## RESPOSTA AO QUESTIONAMENTO DO EDITAL

Ref. Processo Licitatório nº 289/2022  
Modalidade Pregão Eletrônico nº 09.198/2022

**Objeto: Contratação de empresa especializada em engenharia civil, incluindo fornecimento de material e mão de obra, para reforma e revitalização da Praça do Senac, localizada no Bairro Vila Fertiza no município de Araxá/MG, conforme Processo Licitatório nº 289/2022.**

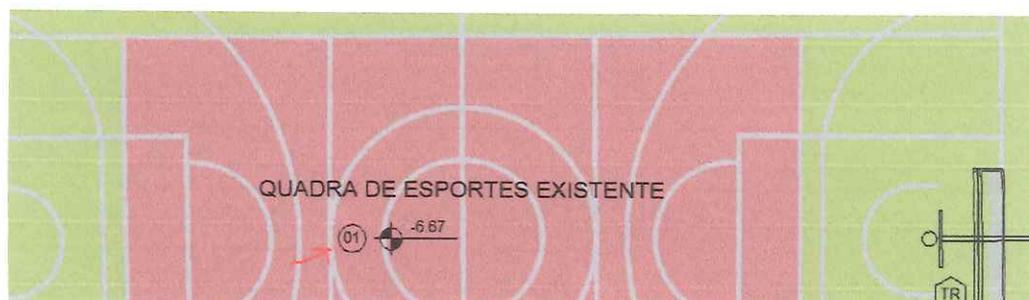
*“Ao analisarmos a planilha e visitamos a praça in loco, observamos os seguintes itens de planilha não inclusos: 1) Para execução da revitalização se faz necessário o fechamento de toda a praça com tapumes metálicos. 2) Na planilha é solicitado a remoção do alambrado da quadra poliesportiva. Mas não foi incluso na planilha a execução de novo alambrado para a quadra. Acreditamos ser de grande necessidade para evitar acidentes com os usuários da praça. 3) No item 7.2.2 acreditamos ser o novo concreto a ser executado da quadra. Mas na planilha não está contemplada a tela de armação deste concreto e também a lona necessária. Armação é de grande necessidade para evitar fissuração no futuro. 4) No item 7.9.2.1 refere-se ao fornecimento e instalação do gradil Nylofor. Previsto 137,82 ML. Na planilha temos remoção de aproximadamente 190 metros de meio-fio. Acreditamos que a quantidade de gradil nylofor seja maior que 137 metros para fechamento de toda a praça. Também na região que não existem muretas, se faz necessário a execução de muretas de bloco cheio de concreto, brocas de fundação, reboco e pintura para instalação do Gradil. A rua tem bastante declividade e o gradil necessidade muretas em degrau (no próprio projeto básico contempla está observação de execução de muretas). 5) As muretas já existentes na praça, foram consideradas o chapisco, reboco e pintura delas ? Pela quantidade que temos em loco, acreditamos que não foi contemplado em planilha. 6) No item 6.4 é indicado como piso armado. Mas no item 6.4.1.1 referente a execução de passeio em concreto, não está com a armação em tela. Acreditamos ser necessário para maior garantia contra fissuração e manutenção futura. 7) No item 8.2.3.1 é necessário contemplar uma maior quantidade de cabos para alimentação dos postes de iluminação da praça. De eletroduto foi previsto em torno de 1200 metros.. Portanto, para alimentação do circuito de postes é utilizado 3 pernas de cabo. Portanto a quantidade deveria ser prevista em torno de 3600 metros. 8) No item equipamentos esportivos. Favor verificar se está incluso na cotação as bases de*

concreto (mão de obra e material) para fixação dos equipamentos. 9) Na planilha também não está contemplado o fornecimento e execução de novos meio-fio e sarjeta. Após remoção dos antigos. 10) No item 7.10.1.1 necessidade de inserir o item de regularização do terreno para plantio da grama. Também é necessário considerar uma camada de em torno de 2 a 3 cm para salgamento da grama com areia. 11) Cronograma de apenas 4 meses. Acreditamos ser muito complicado cumprir esta meta. Pois estamos trabalhando com praças deste porte com cronograma de 8 meses (realidade de execução). Aguardamos retorno. Lucas Zeringota. HZ Engenharia e Construções Ltda. CNPJ: 22.562.250/0001-58. [www.hzengenhariaeconstrucoes.com.br](http://www.hzengenhariaeconstrucoes.com.br). Tel (34) 3662-4636 / (34) 9939-2038.

- 1) Pendente inclusão de item de tapume e cercamento da praça para execução da obra, a ser corrigido e inserido em planilha orçamentária;
- 2) Item de demolição a ser corrigido e retirado de planilha orçamentária, visto que não foi indicado solicitação em projeto para remoção do alamedado existente, e o mesmo não impactar na execução de recuperação e pintura do piso da quadra existente.
- 3) No projeto não é solicitada a demolição e execução de novo piso para a quadra existente, processo construtivo em que se é aplicada tela para armação. Conforme intervenção indicada em Projeto Urbanístico, para a quadra é previsto um recapeamento e pintura para este piso, e conforme Projeto Estrutural, é indicado piso armado apenas nas áreas de circulação / passeio a ser construído. O recapeamento de concreto é executado com uma nova sobreposição de concreto, previsto no item 7.2.2.2.

ESPECIFICAÇÕES	
VER ESPECIFICAÇÕES COMPLETAS NO MEMORIAL DESCRITIVO	
PISO	
	PISO DE CONCRETO MOLDADO IN LOCO DESEMPENADO E FELTRADO
01	RECAPEAMENTO E REGULARIZAÇÃO DO PISO EM CONCRETO DA QUADRA À NÍVEL ZERO POLIDO, PINTADO COM ACABAMENTO FINAL EM RESINA EPÓXI NESSE ITEM É PREVISTO A PINTURA TOTAL E REMARCAÇÃO DA QUADRA SEGUINDO PROJETO TINTA EPÓXI P/ PISO COR: VERMELHO, REF.: SUVINIL PISO OU EQUIVALENTE TINTA EPÓXI P/ PISO COR: VERDE, REF.: SUVINIL PISO OU EQUIVALENTE TINTA EPÓXI P/ PISO COR: BRANCO, REF.: SUVINIL PISO OU EQUIVALENTE
